「碧潭堰整建工程委託設計技術服務」一案生態檢核之過程紀錄及研討建議

「碧潭堰整建工程委託設計技術服務」期中報告審查—
新北市水環境改善輔導顧問團意見

「碧潭堰整建工程設計委託設計技術服務」期末報告審查會議
顧問團書面意見

「碧潭堰整建工程委託設計技術服務」地方說明會

建議方案示意圖如下：

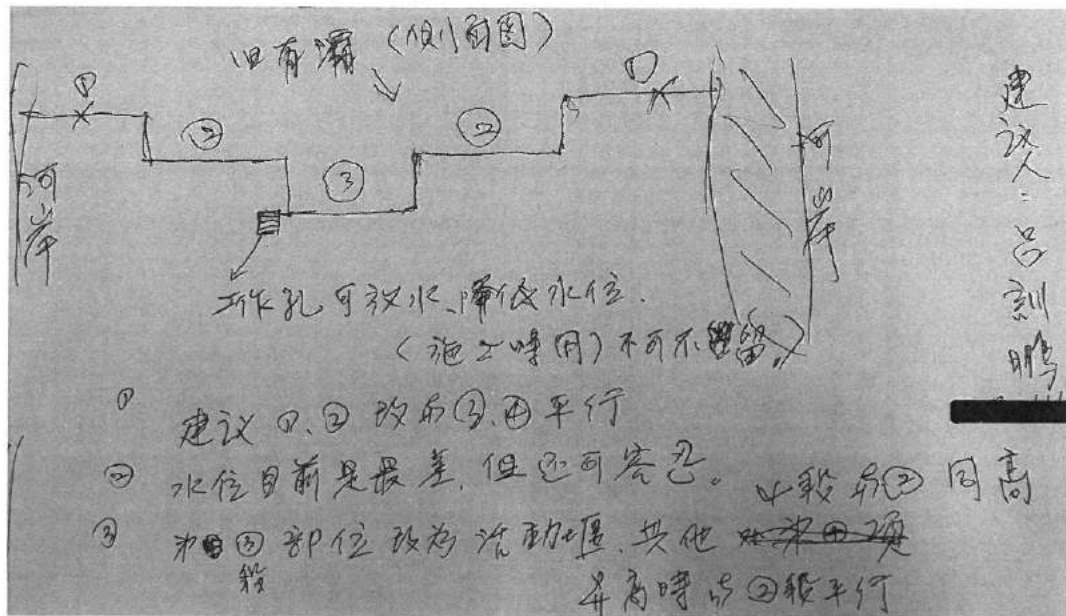
- (一) 建議施作固定壩，活動堰損壞之可能性高，如果後續受損未立即修復，或倒伏後操作人員未立即操作升起，導致水位降低，對上游船家會造成很大影響。
- (二) 本工程應要能使水位抬升或至少應保持現有高度，千萬不能

比現況更糟，才能維持碧潭水域景色及遊憩活動。

- (三) 建議在堰體預留活動式工作孔，日後清淤時可利用工作孔降低上游水位。
